监 理 检 查 记 录 表

工程名称：兰考恒大家居联盟产业园光伏发电项目（皮阿诺 3.5856MW） 编号：GFDZJBM14-09

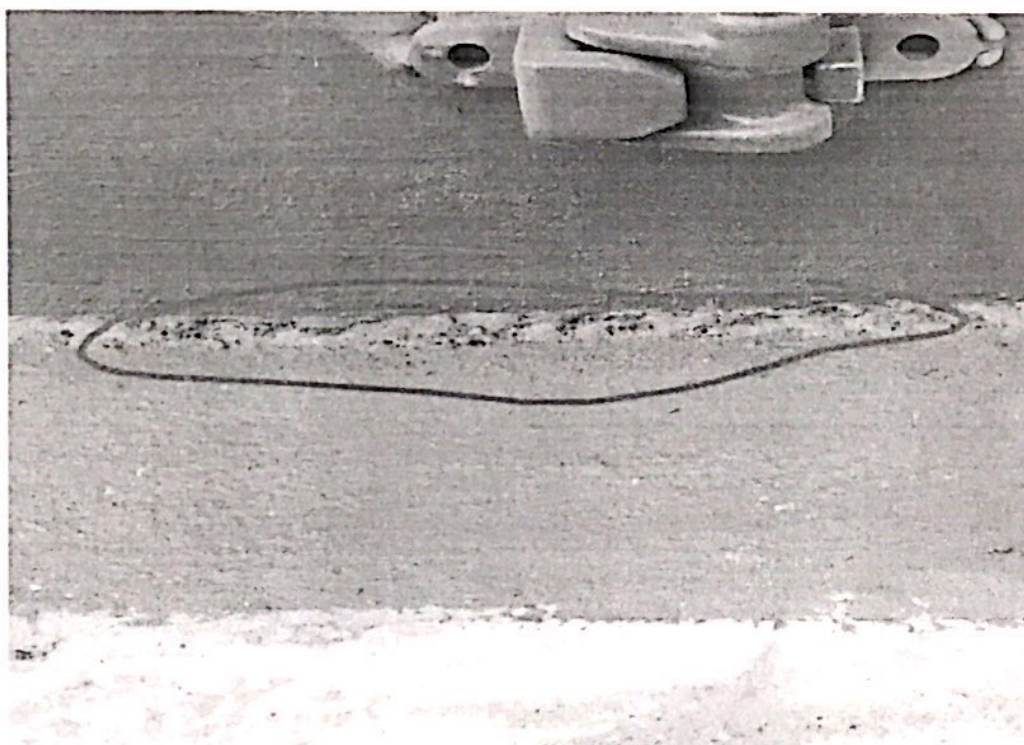
临时线路未做安全防护

高低压预制舱接地焊接存在气孔

| 整改要求      | 监理项目部要求施工单位对焊接存在气孔问题进行补焊，临时用电电缆进行有效保护，焊接施工处配置灭火器。                                                                              |                 |                   |
